SUSITARIMAS

**PAKEITIMŲ SUDERINIMO
AKTAS NR. 11**

Projekto pavadinimas: Administracinės paskirties pastato esančio A. Jakšto g. 1, Vilniuje, atnaujinimo (modernizavimo ir remonto) ir tvarkomieji statybos (remonto) darbai

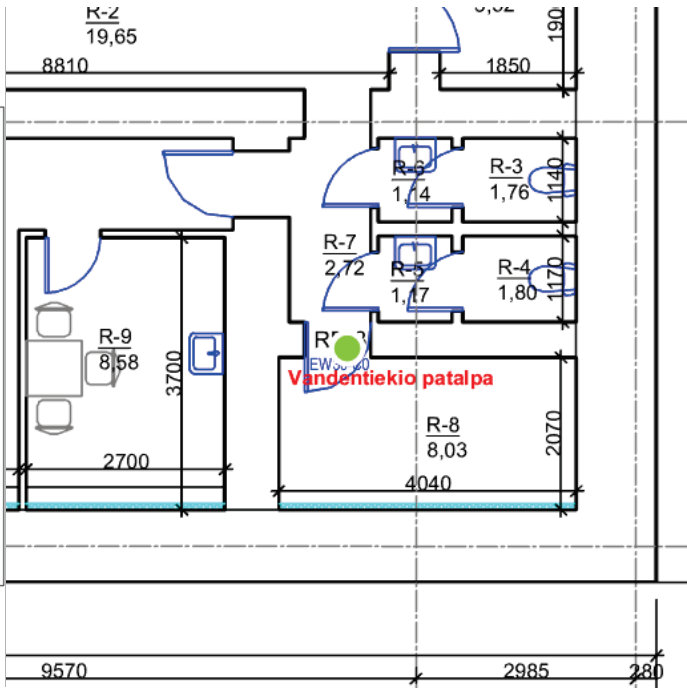
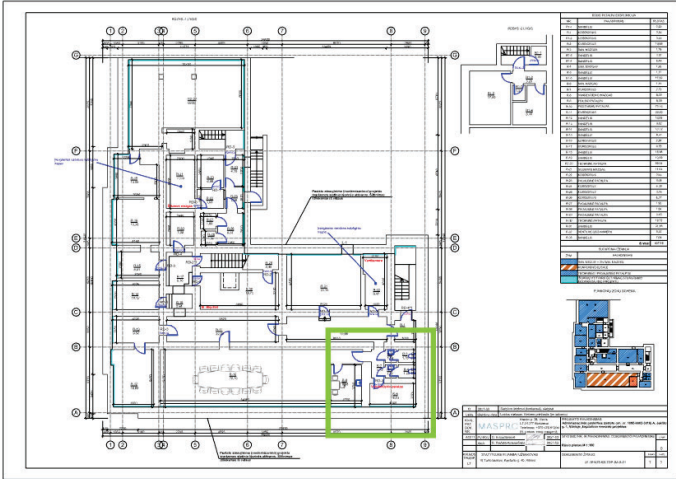
4.	STATINIO KONSTRUKCIJOS			
4.9.	Svarstyta: Lifto šachtą 2023-06-20 d. įvyko susitikimas su Užsakovu ir Projektuotojais. Užsakovas pasiūlė įrengti grūdinto stiklo pertvarą ir akmenų kompoziciją po juo ir apšvietimu. Rangovas užklausia tiekėjų dėl tokio sprendinio kainos. 2023-06-22 d. pasitarimo metu Rangovas pristatė preliminarį tokio sprendinio kainą. Užsakovui tiko. PN patikslina ar tokiai stiklo atitvarai nebus taikomi gaisriniai reikalavimai. 2023-06-29 d. pasitarimo metu PN informavo, kad stiklo pertvarai nebus taikomi gaisriniai reikalavimai. Rangovas apklausia dar kelis Subrangovus kainos patikrinimui ir suderina su Užsakovu ir Projektuotojais stiklo tvirtinimo sprendinius.	PN	2023-06-23	2023-06-29

2023-06-29 d. per pasitarimą Rangovas informavo Projektuotojus, kad reikia patikslinti lifto pamato įrengimo brėžinius pagal esamą situaciją. (Žr. foto) 	PN	2023-07-13	-

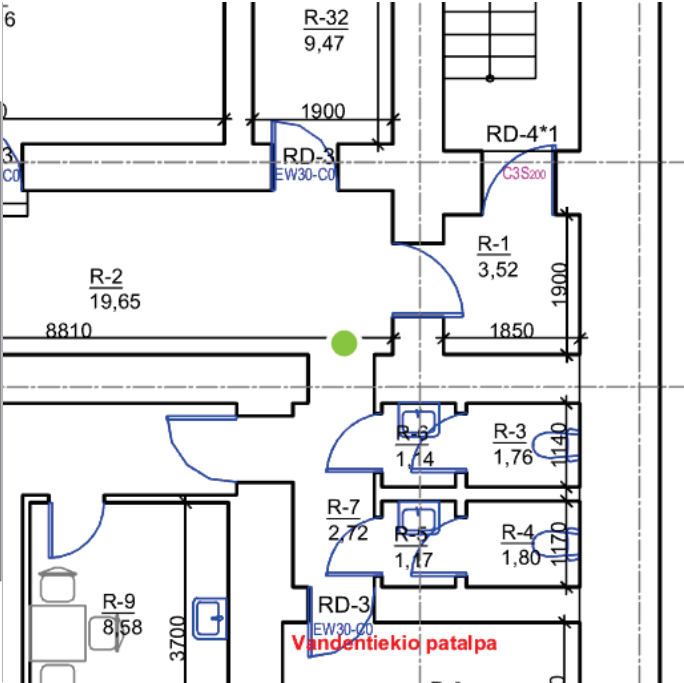
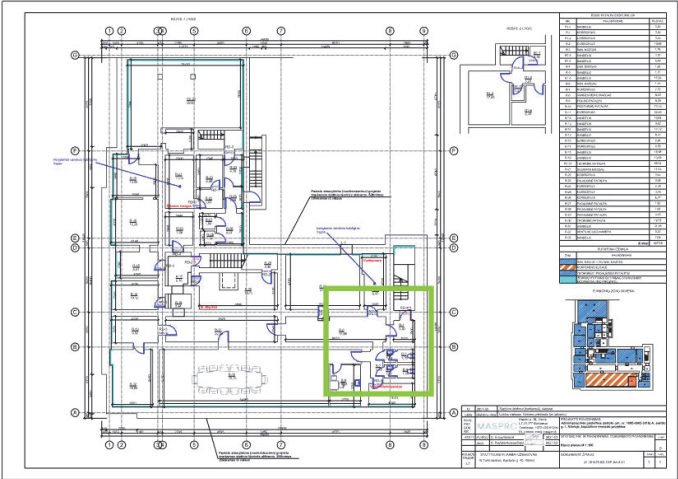
Sukūrė:	
Pavadinimas:	Nėra sąramos
Galutinis terminas:	2023-06-29
Aprašymas:	Nėra sąramos, reikia projektuotojų sprendinio.

SK atsakymas bendras visoms situacijoms:
Susidarantis tarpas tarp angos viršaus ir
naujai įrengiamų durų užpildomas gipso
atitvaros intarpu

SK atsakymas:
aptraukiama rabico
tinklu ir nutinkuojama

1.1, 2023-06-28, 14.59

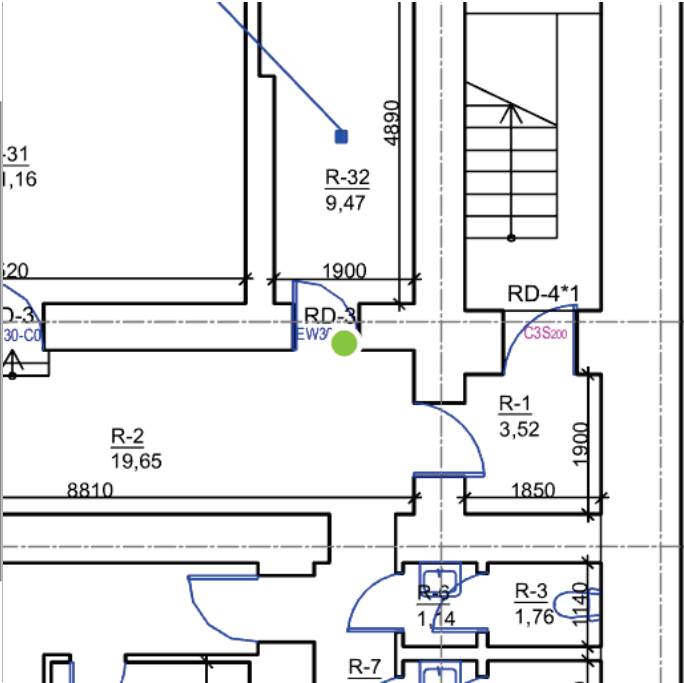
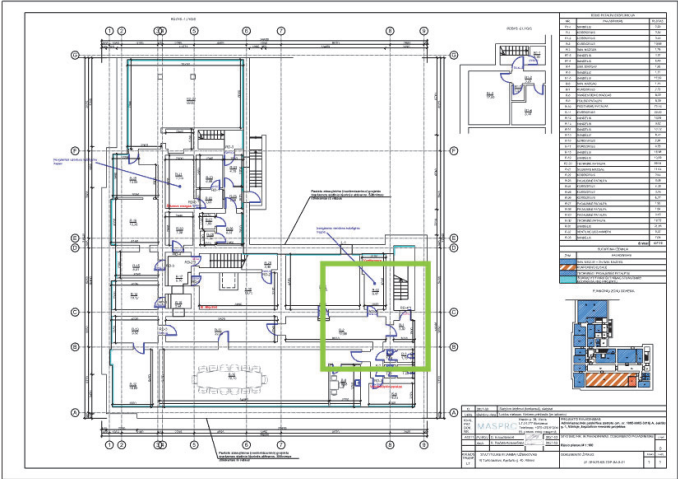
Sukūrė:	
Pavadinimas:	Nėra sąramos
Galutinis terminas:	2023-06-29
Aprašymas:	Nėra sąramos, reikia projektuotojų sprendinio.

SK atsakymas:
aptraukiama rabico
tinklu ir nutinkuojama

1.1, 2023-06-28, 14.58

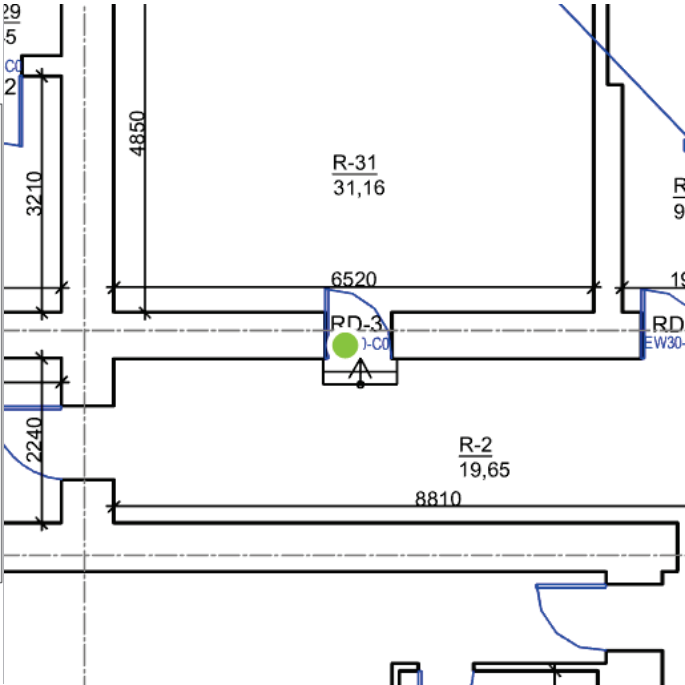
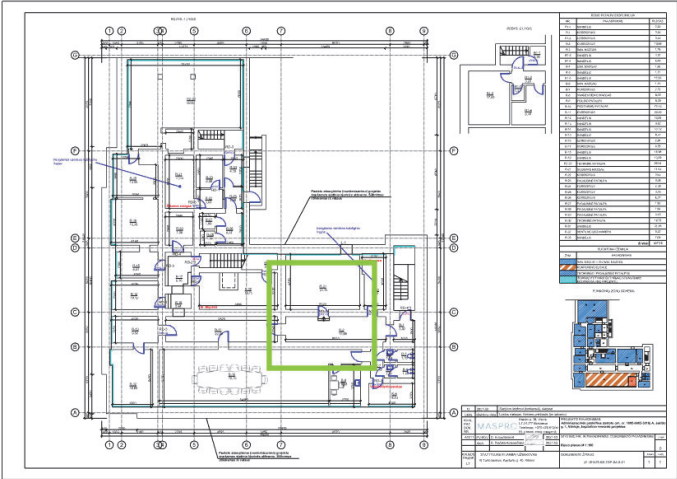
Sukūrė:	
Pavadinimas:	Nėra sąramos
Galutinis terminas:	2023-06-29
Aprašymas:	Nėra sąramos, reikia projektuotojų sprendinio.

SK atsakymas:
užmūrijami angos
kraštai, aptraukiama
rabico tinklu ir
nutinkuojama

1.1, 2023-06-28, 14.58

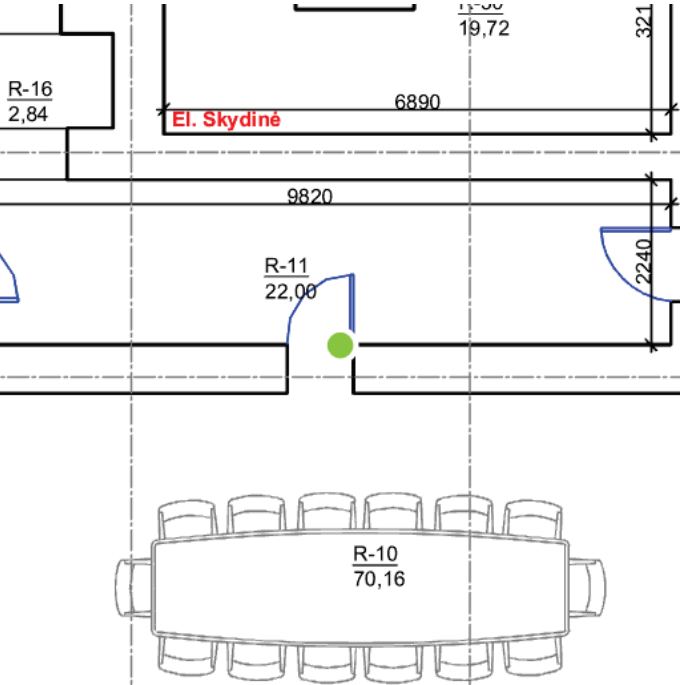
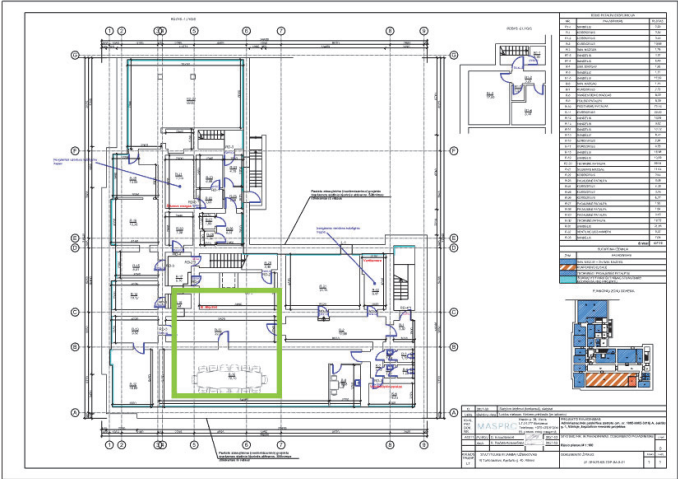
Sukūrė:	
Pavadinimas:	Nėra sąramos
Galutinis terminas:	2023-06-29
Aprašymas:	Nėra sąramos, reikia projektuotojų sprendinio.

SK atsakymas:
trūkstamos plytos
vietoje įrengiamas
plieninis kampuočio
(L50x50x5) prie mūro
pritvirtinamas
mūrvinėmis ir
aptraukiama rabico
tinklu ir nutinkuojama

1.1, 2023-06-28, 14.57

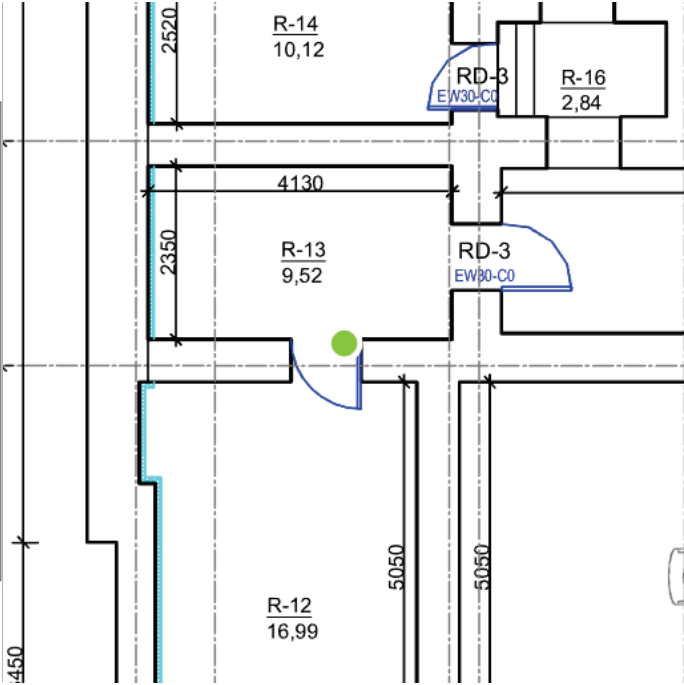
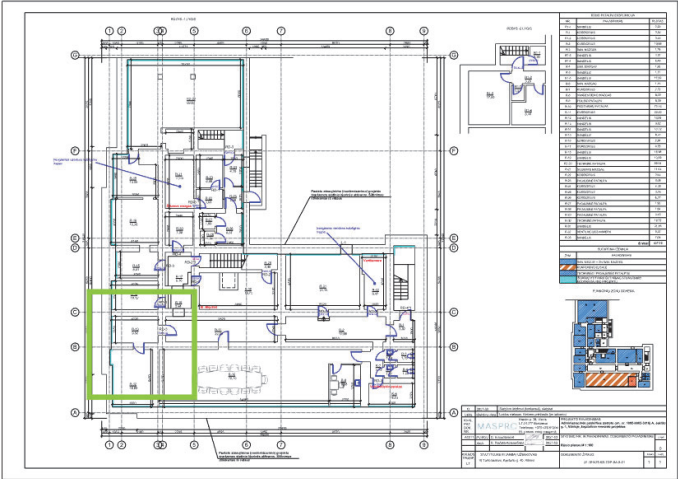
Sukūrė:	
Pavadinimas:	Nėra sąramos
Galutinis terminas:	2023-06-29
Aprašymas:	Nėra sąramos, reikia projektuotojų sprendinio.

SK atsakymas:
aptraukiama rabico
tinklu ir nutinkuojama

1.1, 2023-06-28, 14.56

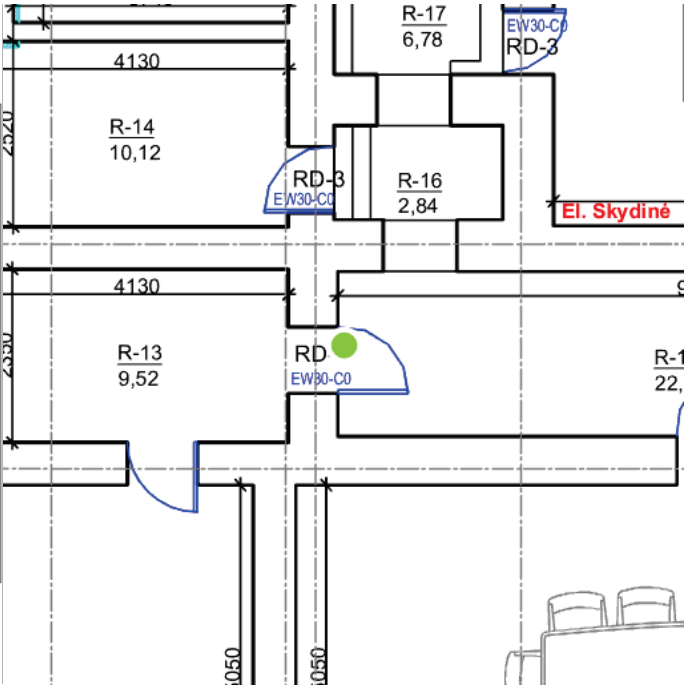
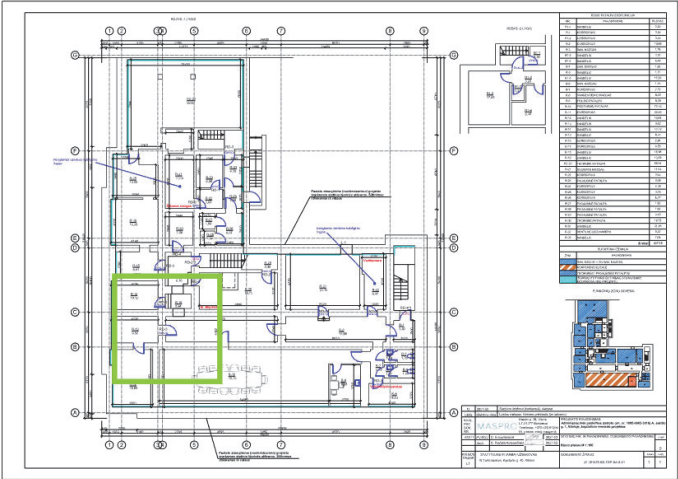
Sukūrė:	
Pavadinimas:	Nėra sąramos
Galutinis terminas:	2023-06-29
Aprašymas:	Nėra sąramos, reikia projektuotojų sprendinio.

SK atsakymas:
aptraukiama rabico
tinklu ir nutinkuojama

1.1, 2023-06-28, 14.56

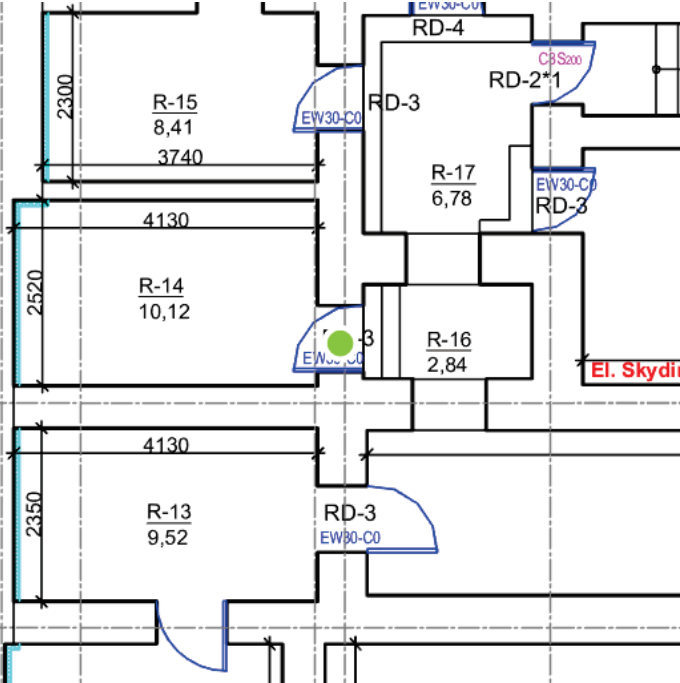
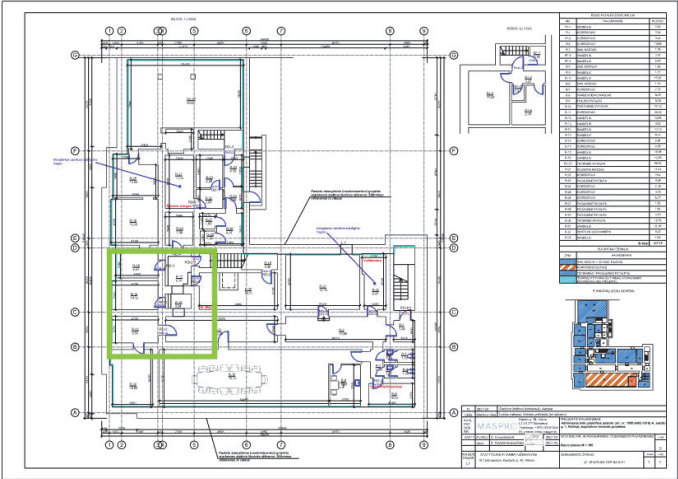
Sukūrė:	
Pavadinimas:	Nėra sąramos
Galutinis terminas:	2023-06-29
Aprašymas:	Nėra sąramos, reikia projektuotojų sprendinio.

SK atsakymas:
užmūrijami angos
kraštai, aptraukiama
rabico tinklu ir
nutinkuojama

1.1, 2023-06-28, 14.56

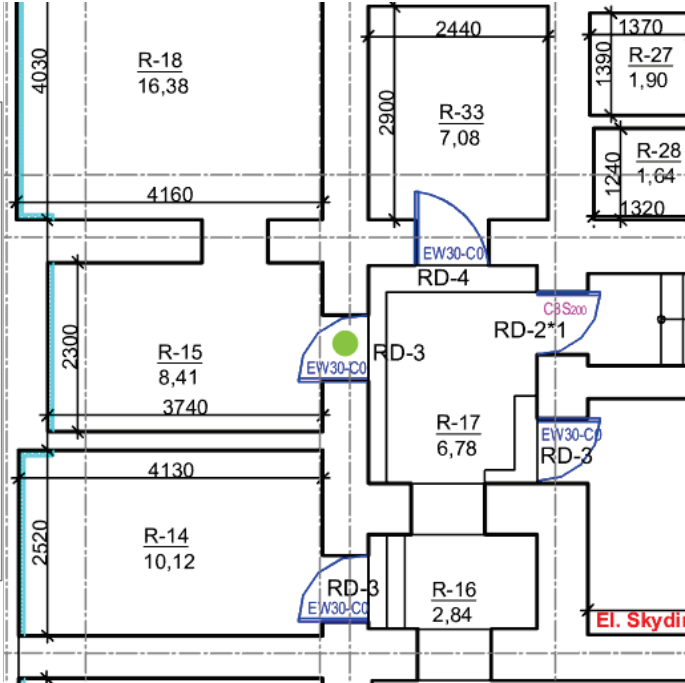
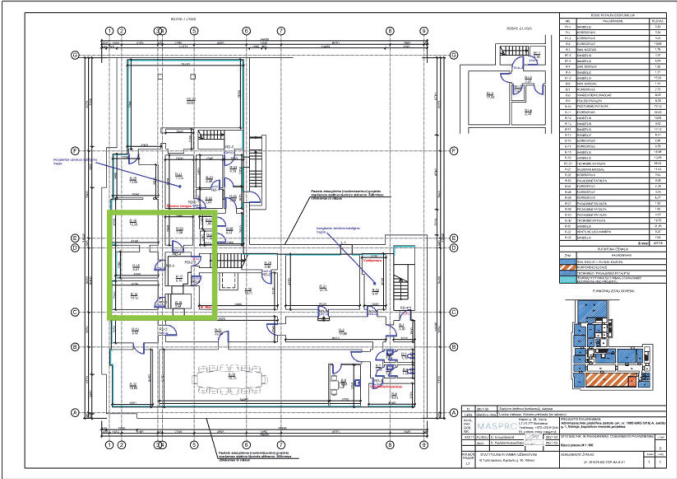
Sukūrė:	
Pavadinimas:	Nėra sąramos
Galutinis terminas:	2023-06-29
Aprašymas:	Nėra sąramos, reikia projektuotojų sprendinio.

SK atsakymas:
užmūrijami angos
kraštai, aptraukiama
rabico tinklu ir
nutinkuojama

1.1, 2023-06-28, 14.55

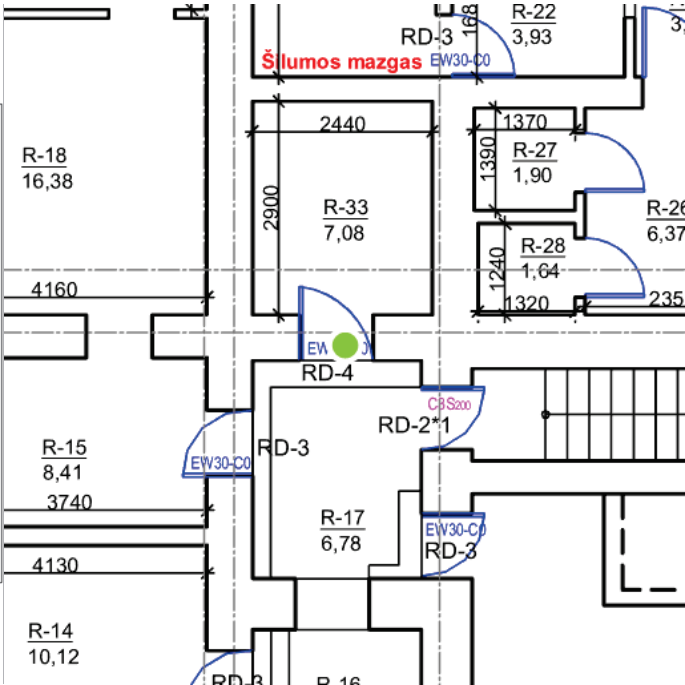
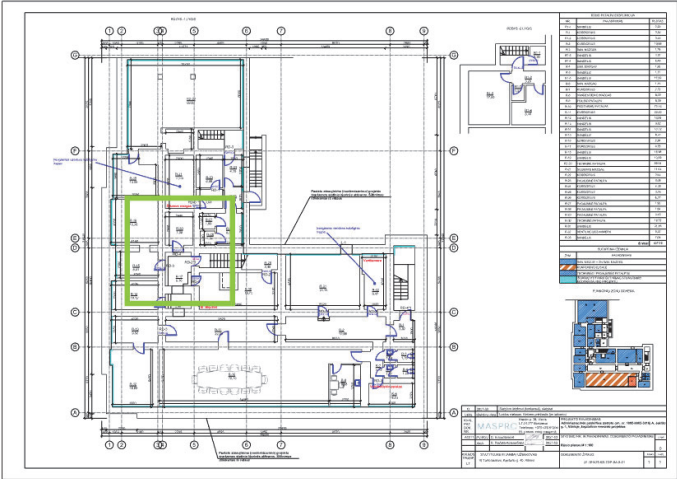
2023-06-28, 14:55	Sukūrė:	
Paskirta asmeniui UAB Naresta		
		sąramos
Galutinis terminas:	2023-06-29	
Aprašymas:	Nėra sąramos, reikia projektuotojų sprendinio.

SK atsakymas:
aptraukiama rabico
tinklu ir nutinkuojama

1.1, 2023-06-28, 14.55

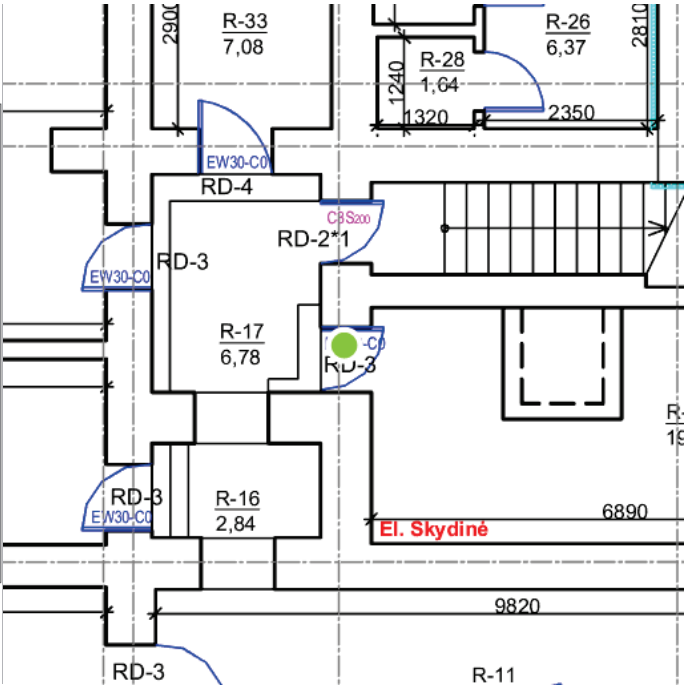
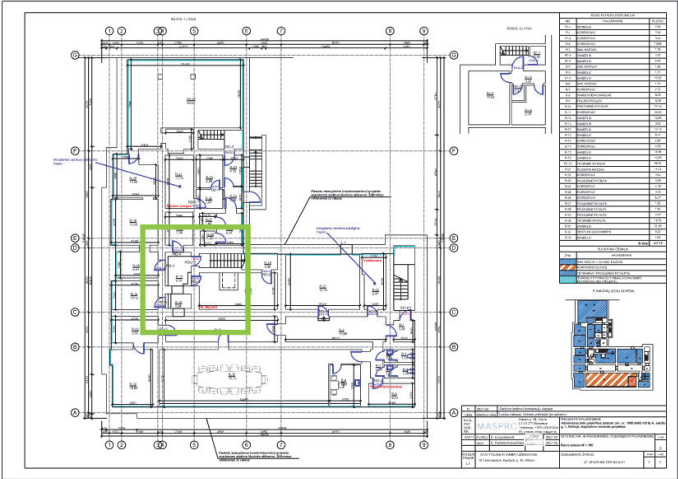
Sukūrė:	
Pavadinimas:	Nėra sąramos
Galutinis terminas:	2023-06-29
Aprašymas:	Nėra sąramos, reikia projektuotojų sprendinio.

SK atsakymas:
aptraukiama rabico
tinklu ir nutinkuojama

1.1, 2023-06-28, 14.54

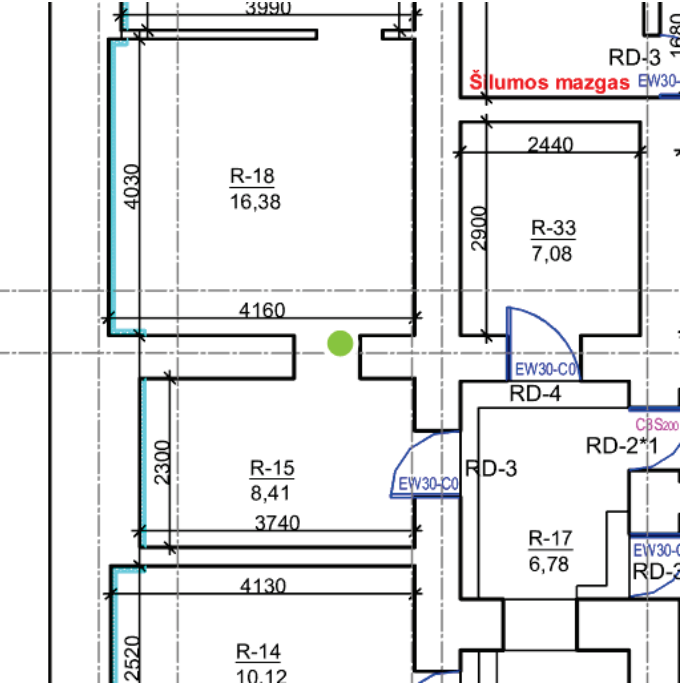
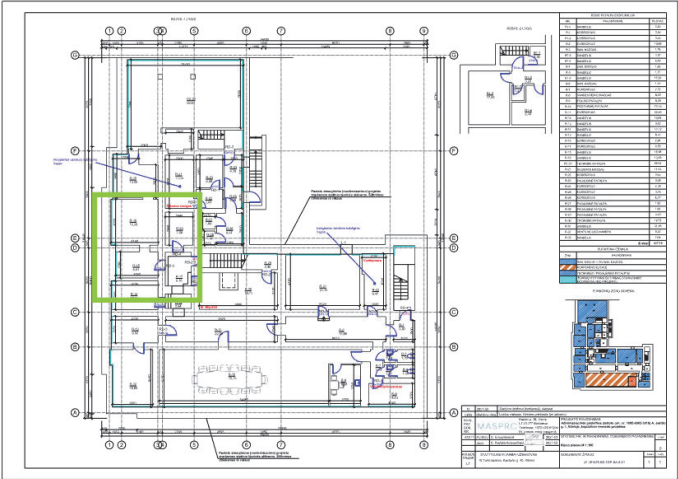
Sukūrė:	
Pavadinimas:	Nėra sąramos
Galutinis terminas:	2023-06-29
Aprašymas:	Nėra sąramos, reikia projektuotojų sprendinio.

SK atsakymas:
aptraukiama rabico
tinklu ir nutinkuojama

1.1, 2023-06-28, 14.53

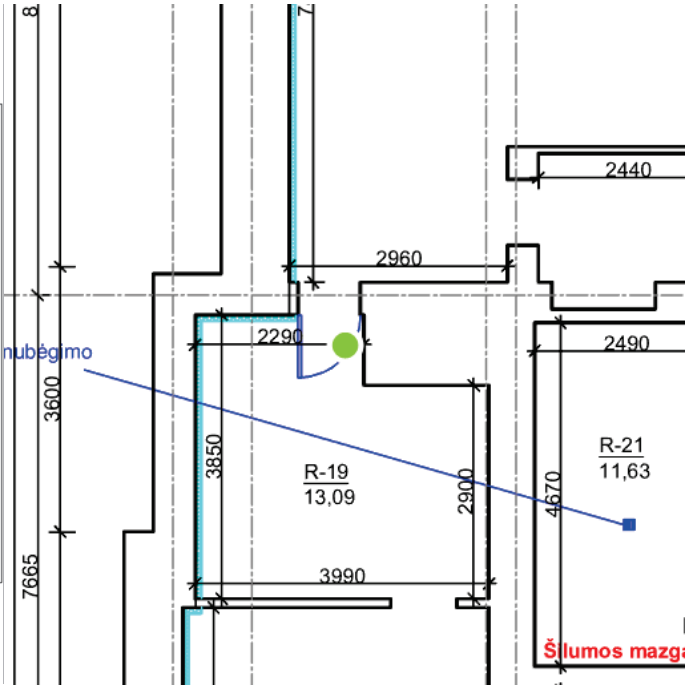
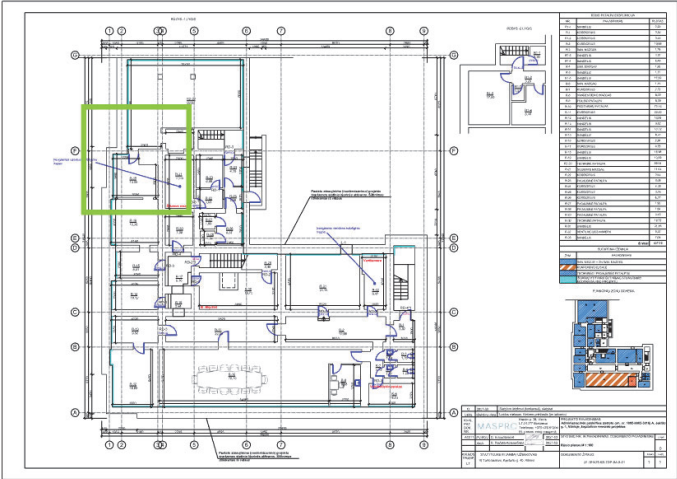
Sukūrė:	
Pavadinimas:	Nėra sąramos
Galutinis terminas:	2023-06-29
Aprašymas:	Nėra sąramos, reikia projektuotojų sprendinio.

SK atsakymas:
aptraukiama rabico
tinklu ir nutinkuojama
